ZARZĄD TRANSPORTU MIEJSKIEGO

ZTM.NZ.2610.865.2017.ADA

Dotyczy: przetarg nieograniczony nr 98/2017 na świadczenie usług przewozu regularnego wykonywanej w ramach lokalnego transportu zbiorowego na liniach autobusowych funkcjonujących w ramach systemu komunikacji miejskiej łączącego obszar Gminy Zielonka z Warszawa

Schemat wnętrza przedstawiamy poniżej:

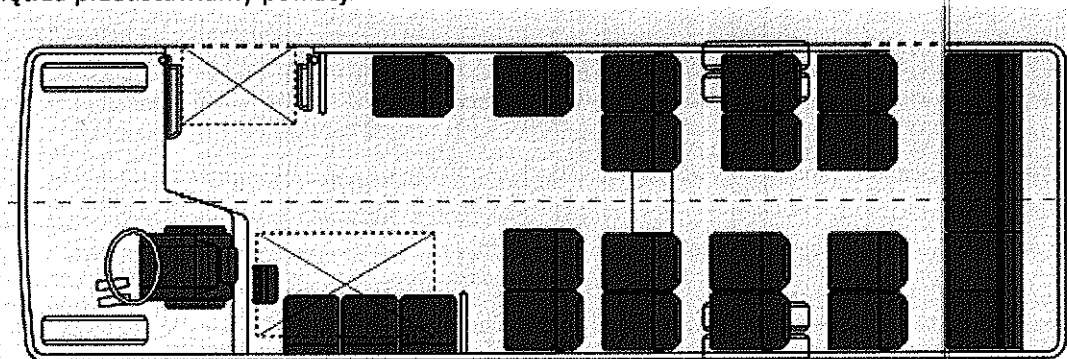
W podpunkcie 1.4 Zamawiający wskazuje minimalną liczbę drzwi równą 2, w podpunkcie 1.4.1. Zamawiający wymaga aby drzwi były otwierane w cyklu automatycznym przez kierowcę.

Prosimy o wyjaśnienie czy zamawiający dopuści pojazd wyposażony w jedne drzwi otwierane automatycznie przez kierowcę z przodu pojazdu i jedno drzwi otwierane ręcznie wykorzystywane jako wyjście awaryjne w tylnej części pojazdu jednocześnie spełniający wszystkie pozostałe wymagania.

W klasie pojazdów 8 metrowych, oprócz standardowych pojazdów przednosiłnikowych, gdzie utrudnione jest umieszczenie niskiego wejścia dla pasażerów z przodu pojazdu, istnieją również konstrukcje tylnosiłnikowe, gdzie niskie wejście dla pasażerów znajduje się na obok kierowcy jak w autobusie 12 metrowym. W związku z tym w przypadku takiej konstrukcji nie ma konieczności zastosowania dodatkowego wejścia z tyłu pojazdu. Rozwiązanie takie umożliwi zwiększenia liczby miejsc siedzących, co znacząco poprawia komfort jazdy pasażerów. Pojazdy o takiej konstrukcji w przeszłości również obsługiwały linie typu L.

Nie. Zamawiający podtrzymuje zapisy SIWZ.
